川内原子力発電所1, 2号炉 運転期間延長認可申請に係るヒアリング  
コメント反映整理表<概要説明>

2023年1月11日 九州電力㈱

川内原子力発電所1, 2号炉 運転期間延長認可申請に係るヒアリング  
コメント反映整理表<特別点検(原子炉容器)>

図1-1 試験範囲の概略図（1, 2号炉）

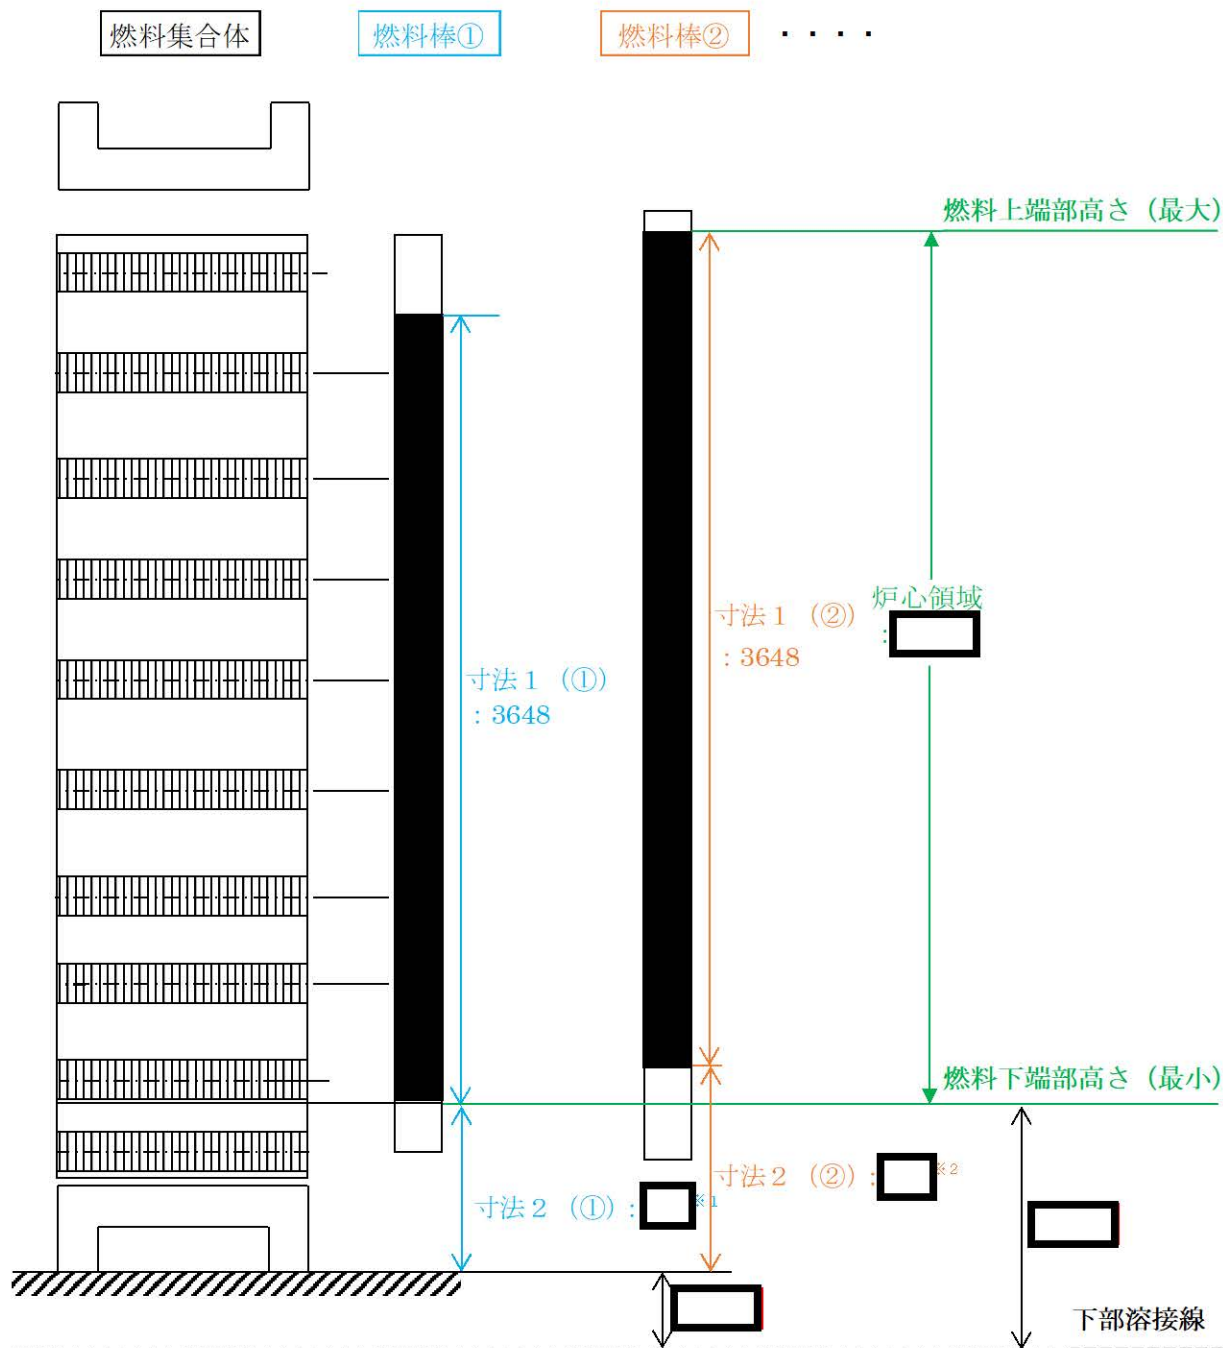
タイトル	<p>炉心領域（燃料有効高さ）及び BMI の試験範囲の考え方について、説明すること。また、炉心領域については、補足説明資料へ反映すること。</p> <p>炉心領域の設定について、これまでに使用した燃料の寸法情報から炉心領域を設定した過程を具体的数値を示して説明すること。下部溶接線からの距離など、寸法と位置関係を整理して説明すること。</p> <p>BMI 溶接部（原子炉容器下鏡部）の試験範囲について、開先寸法を包含することの記載について、熱影響部も包含している旨に修正すること。</p>
説明	<p>各試験範囲の考え方について、以下の通りそれぞれの添付に示す。</p> <p>添付 1：炉心領域の試験範囲について</p> <p>添付 2：炉内計装筒（内面）の試験範囲について</p> <p>添付 3：炉内計装筒（溶接部）の試験範囲について</p>

- ・川内1, 2号炉については、メーカーの異なる2社の燃料を使用しており、燃料有効高さは、これまでに装荷された燃料集合体（39燃料、48燃料、55燃料）のうち、最上部と最下部の燃料ペレット高さから設定した。（図1-2参照）
- ・中性子照射量が  $1.0 \times 10^{17} \text{ n/cm}^2 [E>1 \text{ MeV}]$  を超える範囲については、自主点検計画時に、PLM30における60年時EPFY（1号機：55.9EPFY、2号機：56.3EPFY）を用いて算出した。

板割図(半球部 内面)

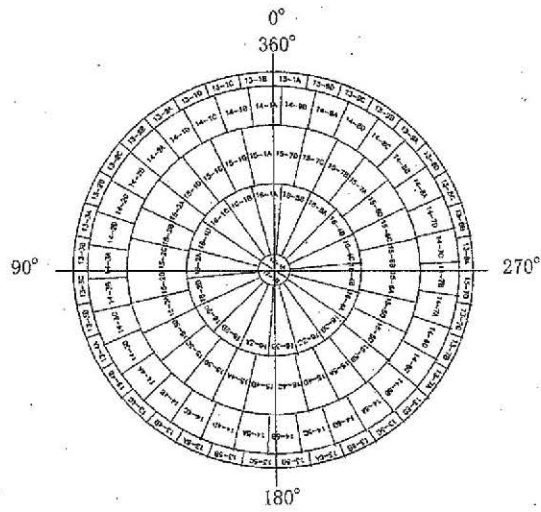
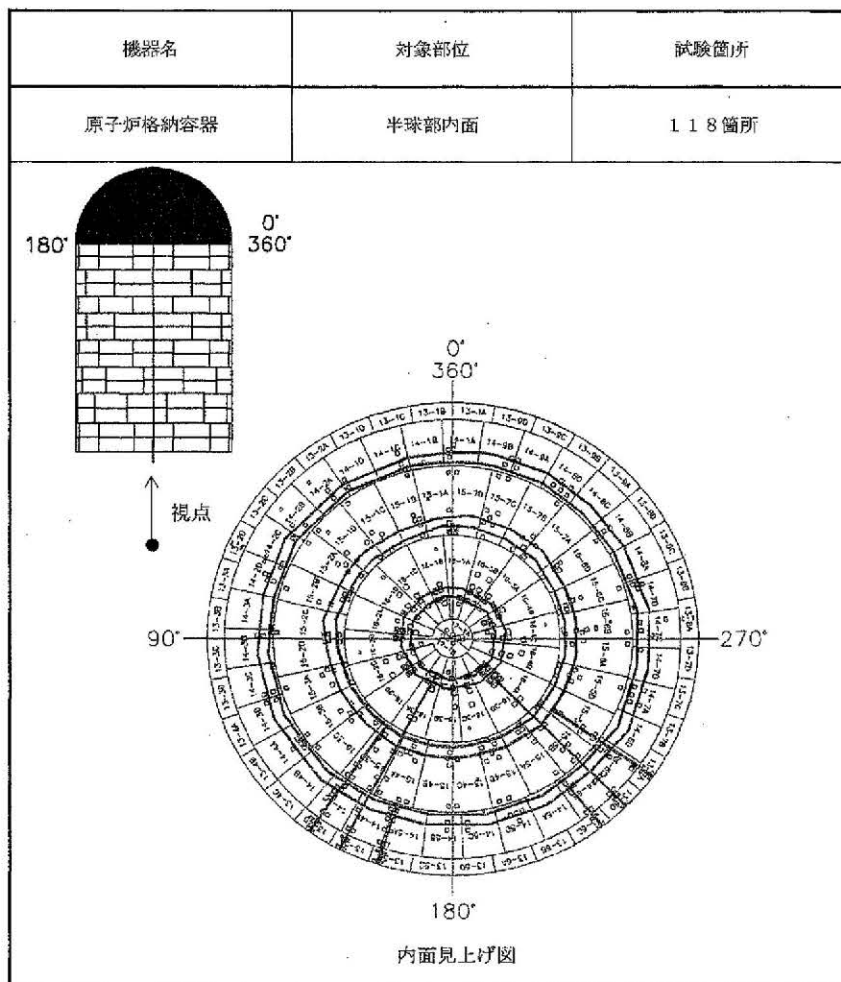
タイトル	<p>半球部内面の板割図と、外面の板割図で、0-180°の線に対して図が反転していない理由について説明すること。 また、これらの図の出典元についても説明すること。 半球部内面の板割図について、鋼板の配置が正確でなかったという内容と、当該板割図を使用した経緯について記載すること。</p>
説明	<p>申請書添付書類一の特別点検結果報告書（のうち特別点検要領書）及び 2022 年 12 月 1 日のヒアリング資料に記載の半球部内面の板割図（以下「当該板割図」という。）については、点検内容をわかりやすく説明することを目的に、建設時に決定図化されている半球部外面の板割図を参考に簡略図として作成していたが、鋼板の配置が正確には実機と異なる箇所があった。</p> <p>ただし、実際のデータ採取における目視試験にあたっては、当て板の範囲、貫通部の位置等を詳細に反映した詳細図（以下「詳細図」という。）を使用しており、当該板割図（簡略図）は使用していないことから点検結果への影響はない。</p> <p><b>【当該板割図を記載した経緯】</b></p> <ol style="list-style-type: none"><li>① 特別点検（データ採取含む）に係る検討を行うにあたり、原子炉格納容器の点検範囲（鋼板の配置）を視覚的にわかりやすく示すための簡略図を作成する必要がある。</li><li>② 半球部外面については、建設時の決定図を有していたことから、それを基に点検を行うメーカーにて半球部外面の簡略図を作成した。 半球部内面については、建設時の決定図がないことから、半球部外面の決定図を参考に点検を行うメーカーにて半球部内面の簡略図（当該板割図）を作成した。</li><li>③ 当該板割図については、内面側より見た鋼板の位置が正確には実機と異なる箇所があったが、当社にて特別点検要領書を作成する際に、簡略図として記載していた。</li></ol> <p>添付 1 当該板割図の使用箇所</p>

**目視試験結果詳細図**

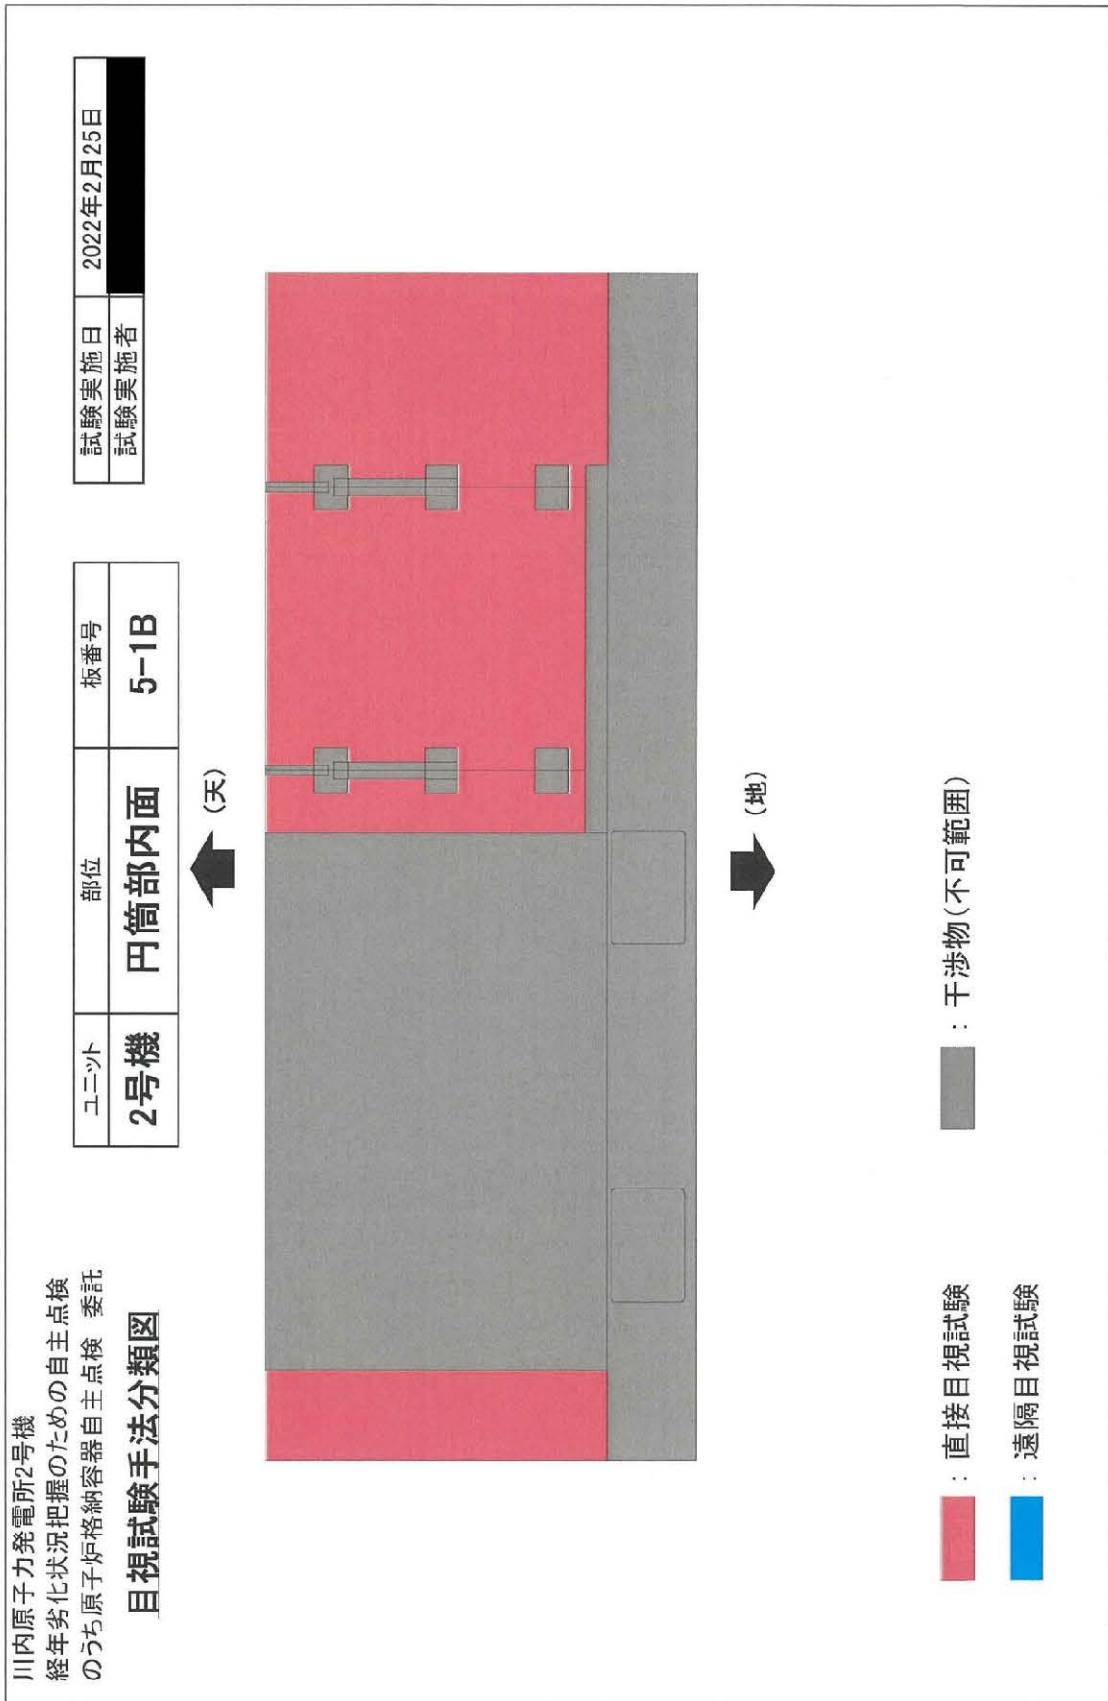
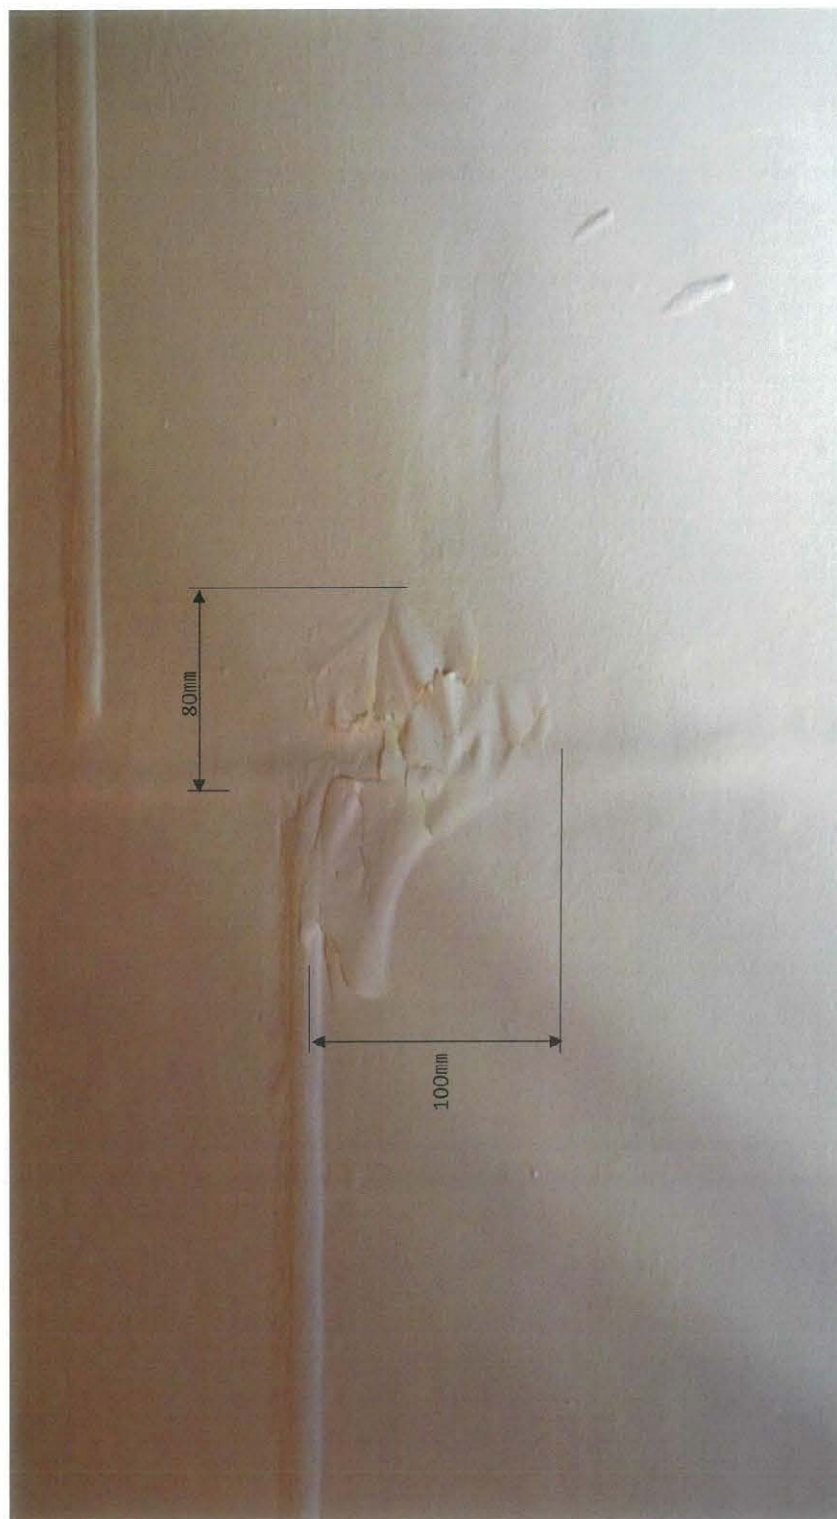
タイトル	不可範囲を含む鋼板のうち、塗膜の劣化が確認された鋼板について、どの部分が点検可能範囲であるか、2号炉円筒部内面の5-1Bを例に示すこと。
説明	2号炉円筒部内面の5-1Bの点検記録を例として添付1に示す。  添付1 2号炉円筒部内面の5-1Bの点検記録の例
